質問回答書

工事番号 : 工第08-01号

工事名 : 奈良県立医科大学スキルスラボ棟・教育研修棟等移転工事

別紙1

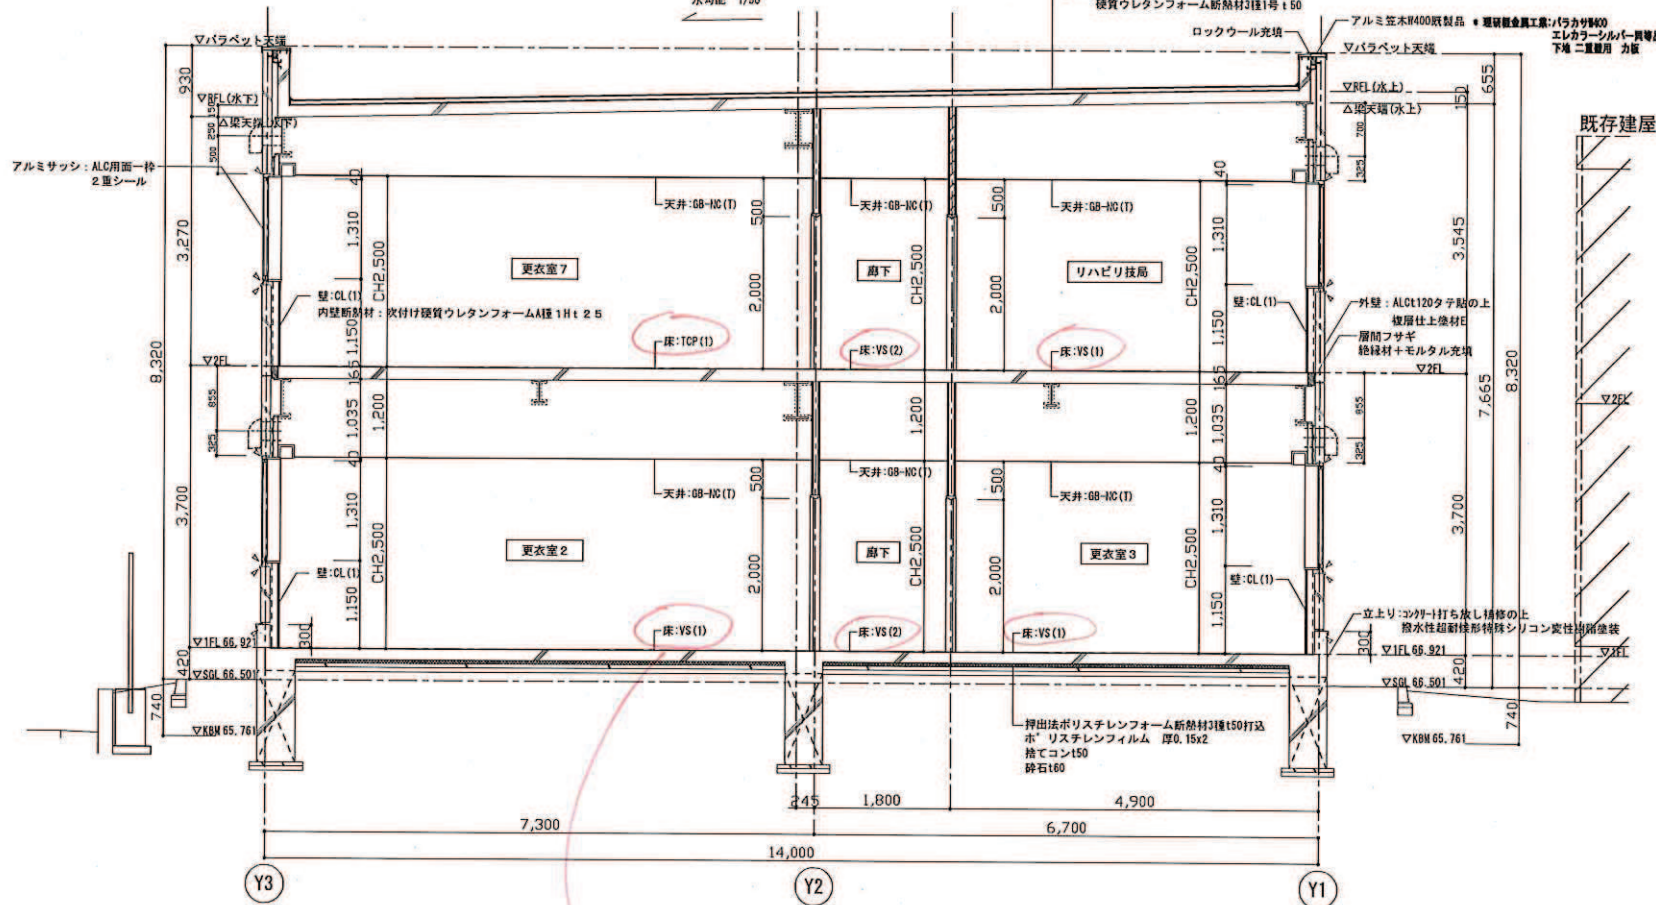
No	質問	回答
1	【建築工事】 図面A-17: 床下地の不陸調整の為に、セルフレベリングt10mm程度見込んで宜しいでしょうか。【別紙1】	宜しいです。
2	【建築工事】 図面A-18: 東面鉄骨梁が外壁を貫通する箇所は、【別紙2】の納まりと考えて宜しいでしょうか。	図面A-35、外壁ALCパネル: 梁貫通部(屋外階段部)詳細図を参照してください。
3	【建築工事】 図面A-38: 車両の搬出入ルートは、東面大学正門から入って既存門扉を通って現場へ搬出入すると考えて宜しいでしょうか。	宜しいです。
4	【建築工事】 図面A-38: 西面病院正面玄関側に仮設ゲートを設けて搬出入をしても宜しいでしょうか。	搬出入は東面大学正門から行ってください。

床下地の不陸調整のため
 セルパリヅグを10mm程度見込んでおいた方が？

質疑No13

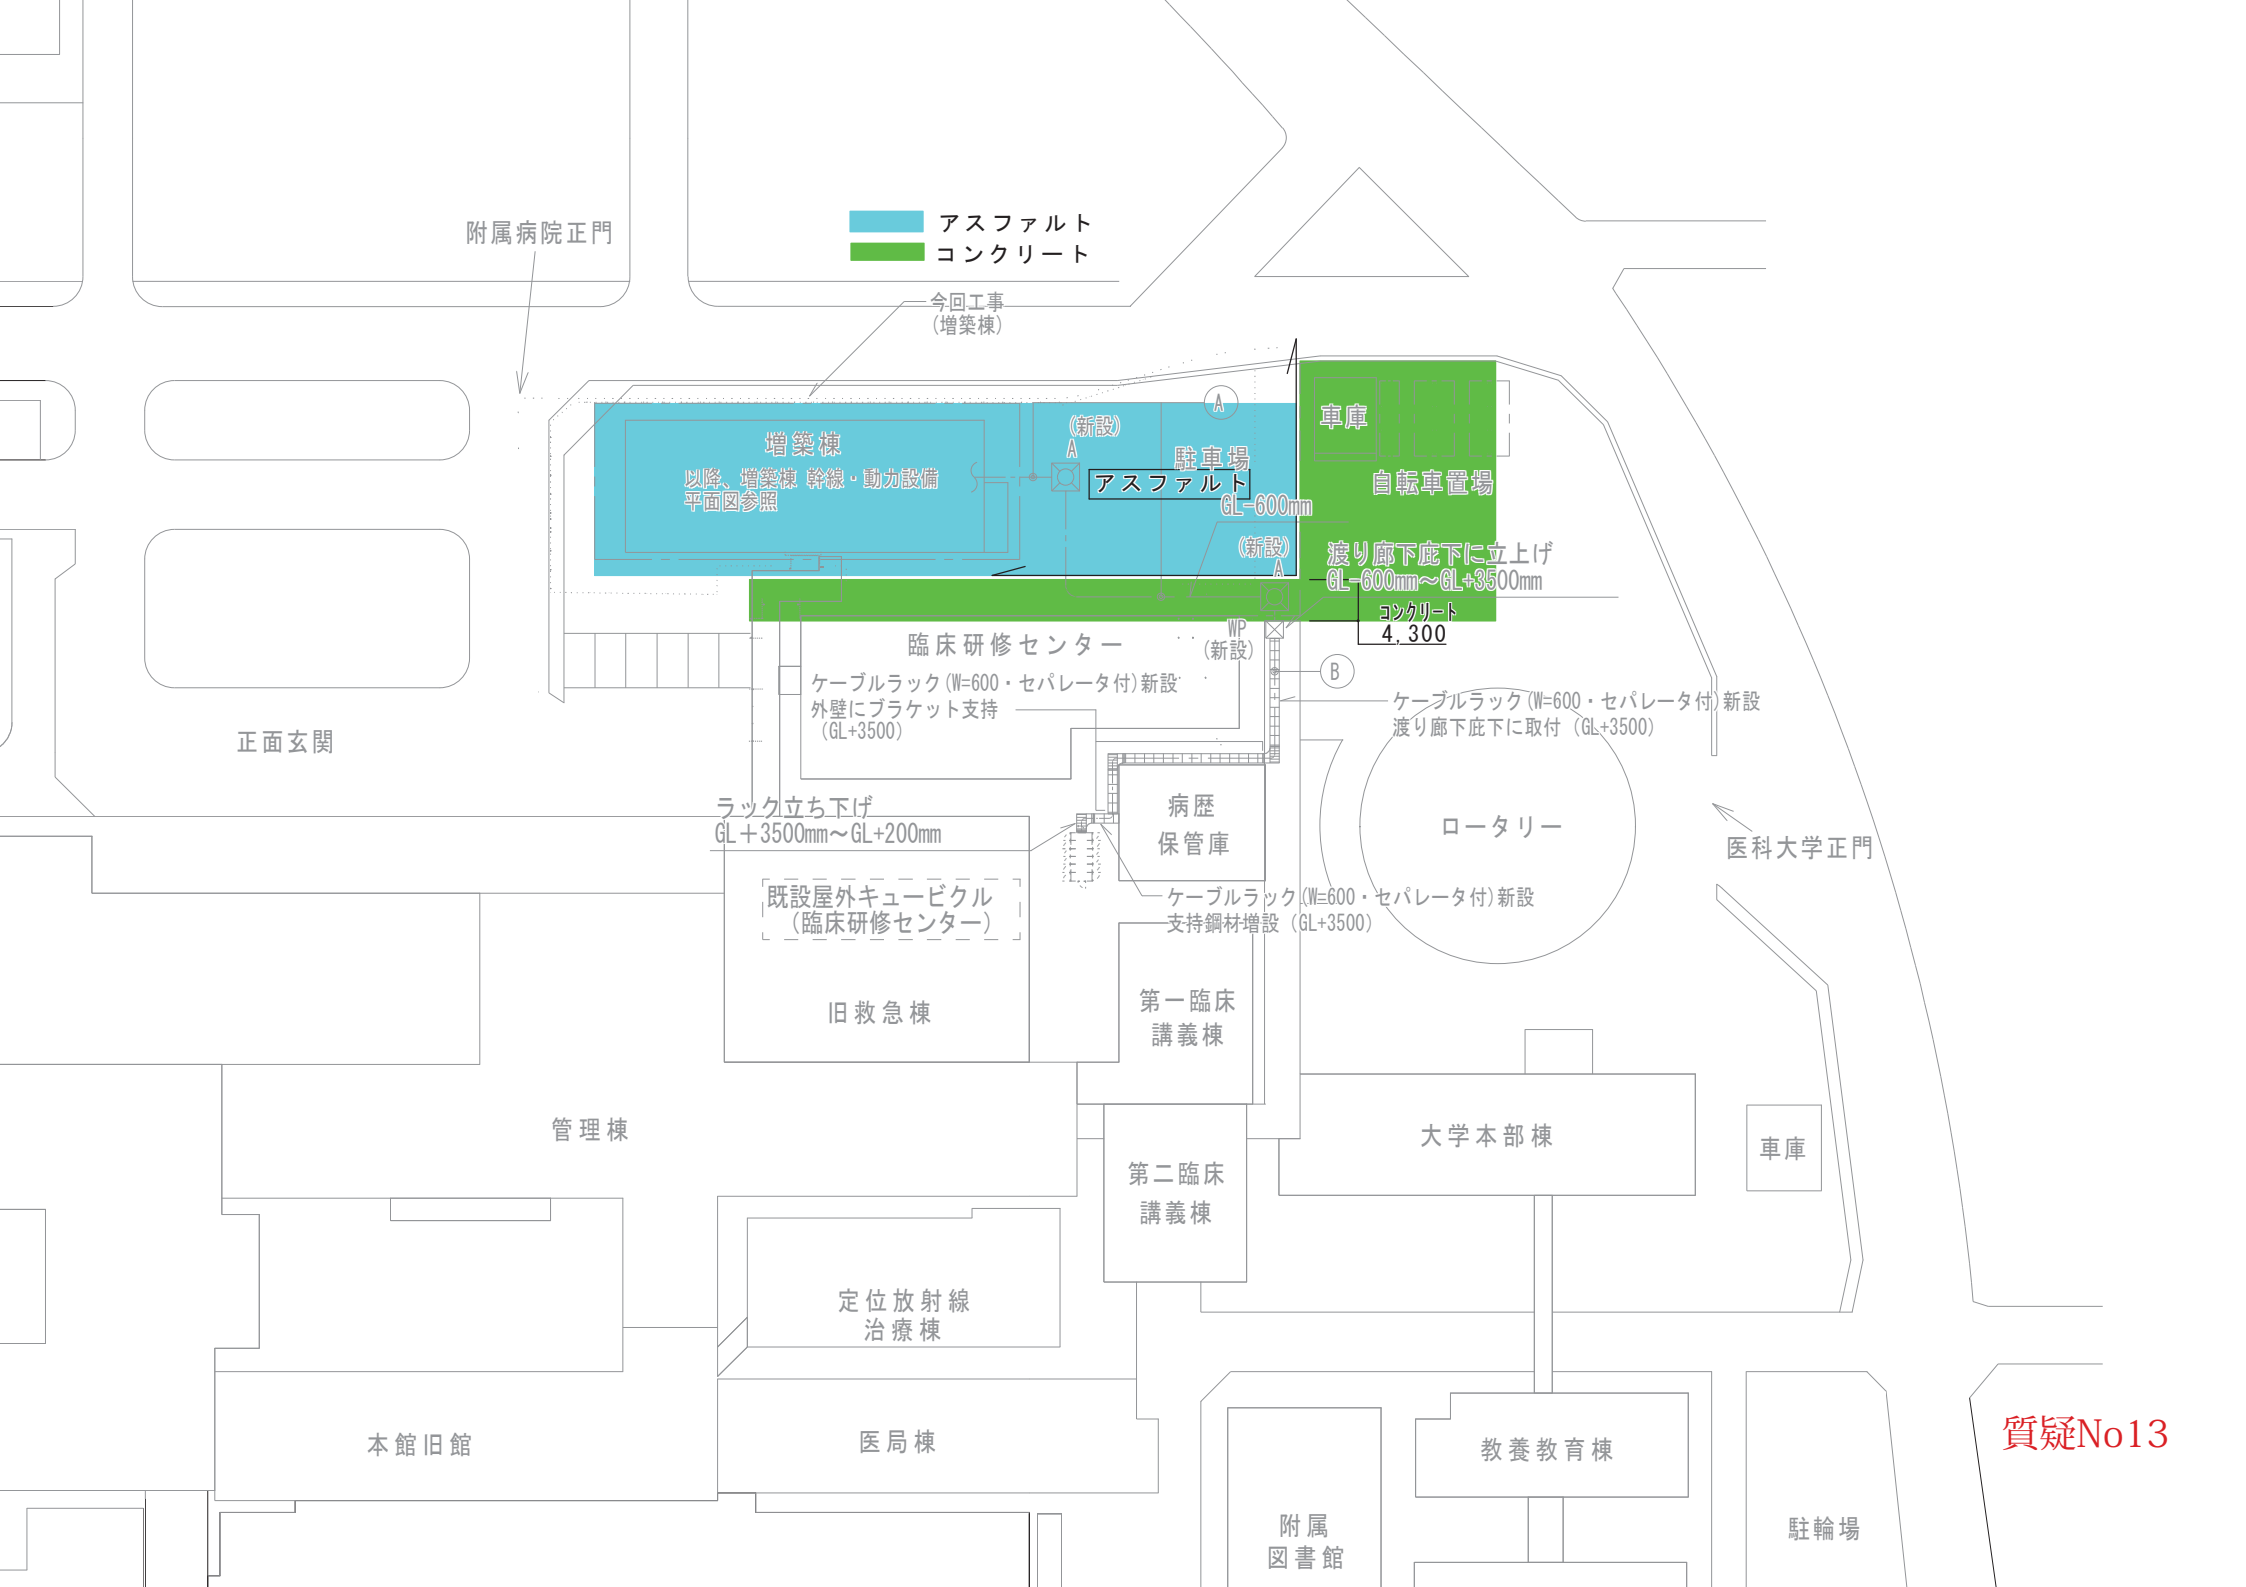
No	質 問	回 答
11	<p>【電気設備工事 増築棟】 図番E-04 構内配電路図 改修図 既設屋外キュービクルにて開閉器増設に伴い 停電作業が発生します。作業日は平日、 8:00～17:00と考えて良いでしょうか。</p>	<p>当該作業については、土日での作業としてく ださい。詳細は監督員と協議してください。</p>
12	<p>【電気設備工事 増築棟】 図番E-04 構内配電路図 改修図 既設屋外キュービクルの停電作業に伴い仮 設電源対応工事は別途と考えて良いで しょうか。必要な場合、図面にてご指示お願 いします。</p>	<p>宜しいです。</p>
13	<p>【電気設備工事 増築棟】 図番E-04 構内配電路図 改修図 渡り廊下庇から増築棟までの埋設配管管路 の既設地盤はすべてアスファルト舗装 でしょうか。路盤の詳細情報をご指示お願 いします。</p>	<p>一部コンクリート それ以外はアスファルトと考えてください。 各舗装範囲は別紙添付参照。</p> <p>アスファルト舗装の厚さは、再生クラッシャ ラン150mm+アスファルト舗装50mm、 コンクリート舗装の厚さは、再生クラッシャ ラン100mm+コンクリート舗装100mm(溶接金網 敷き100×100×6)</p>
14	<p>【電気設備工事 増築棟】 図番E-04 構内配電路図 改修図 渡り廊下庇に新設ラックを取付に伴う、既設 照明器具など移設または一時撤去 ・復旧工事は別途工事と考えて良いでし ょうか。必要な場合、図面にてご指示 お願いします。</p>	<p>ラック敷設に際し干渉する器具が無いと考 えませんが、事前に調査しラック敷設検討の 上、施工して下さい。</p>

質疑No23

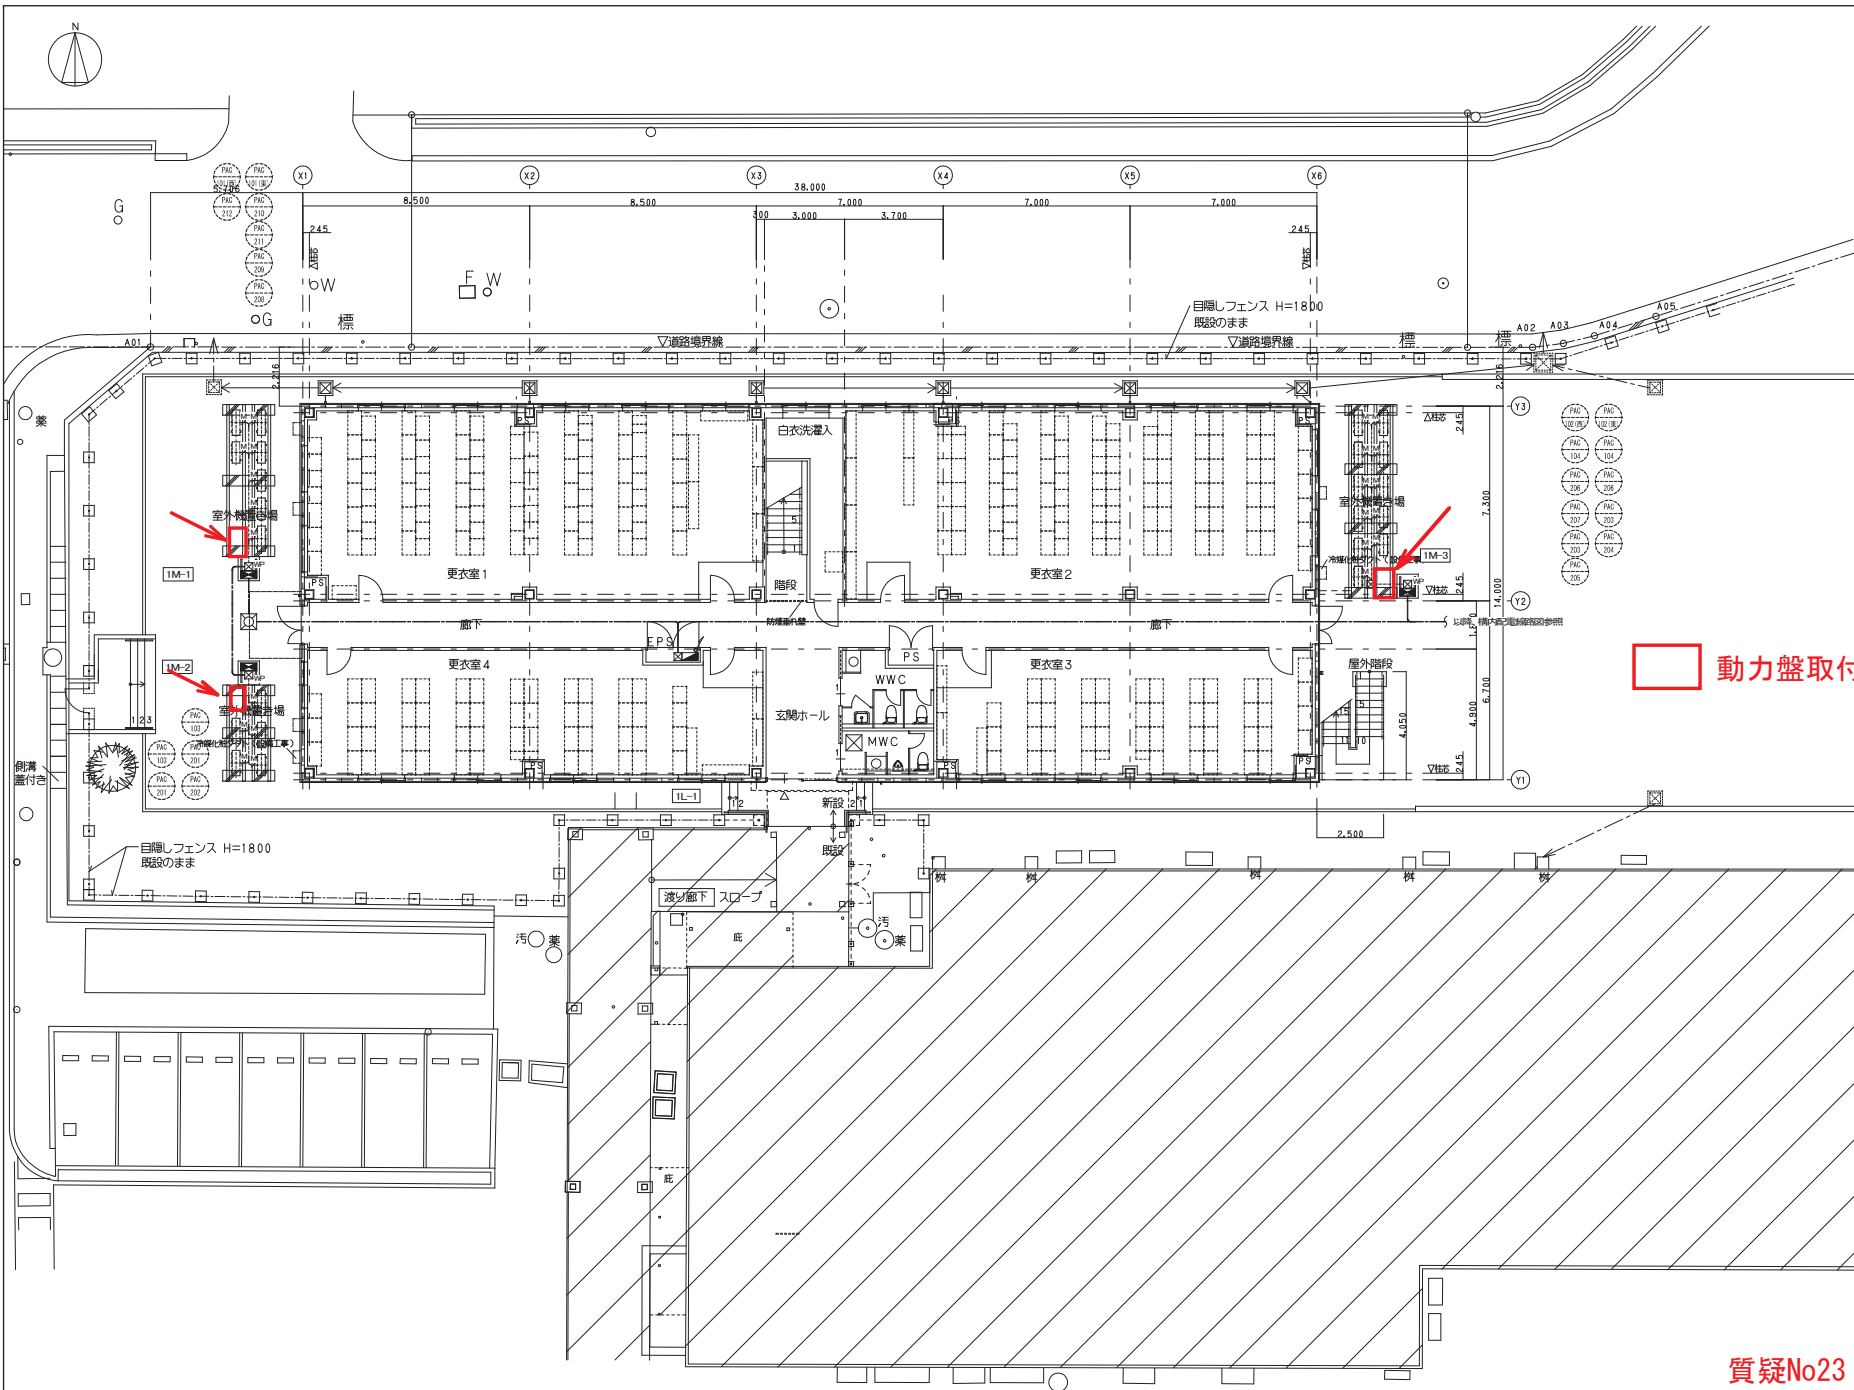
No	質 問	回 答
20	<p>【電気設備工事 増築棟】 図番E-06 自火報設備 既設B棟病棟 ピット～1階平面図 既設B棟病棟の各階階高が図示なく拾い出しができません。階高又は立上げ数量をご指示をお願いします。</p>	<p>B棟の階高は最下層から 共同溝:2.2m ピット:2.5m B1F:4.6m 1F～3F:4.0m 4F～6F:3.7m 7F・8F:3.65m です。</p>
21	<p>【電気設備工事 増築棟】 図番E-07 受変電設備 単線結線図・配電盤リスト 凡例(1)～(9)の記載がありますが、すべて別途工事と考えて良いでしょうか。</p>	<p>凡例は既存受変電設備を示しています。本工事対象外のため、参考としてご確認ください。</p>
22	<p>【電気設備工事 増築棟】 図番E-07 受変電設備 単線結線図・配電盤リスト 凡例(1)～(6)に中央監視項目について記載がありますが別途工事と考えて良いでしょうか。</p>	<p>本工事においては低圧分岐回路の改修に留まるため、含まれません。</p>
23	<p>【電気設備工事 増築棟】 図番E-08 動力盤リスト 屋外自立型の姿図に設備架台(建築工事)と記載がありますが、確認出来ませんでした。仕様及び参考寸法を建築図に反映をお願いします。</p>	<p>空調室外機用設備架台の余剰スペースに共乗せするものと考えてください。 ※別紙添付および「A-19」参照</p>
24	<p>【電気設備工事 増築棟】 図番E-13 電灯設備 照明器具姿図 記号P ポール灯で基礎共と記載がありますが、外寸・配筋をご指示をお願いします。</p>	<p>600x600x1100 D13@300 にてお願いします。</p>
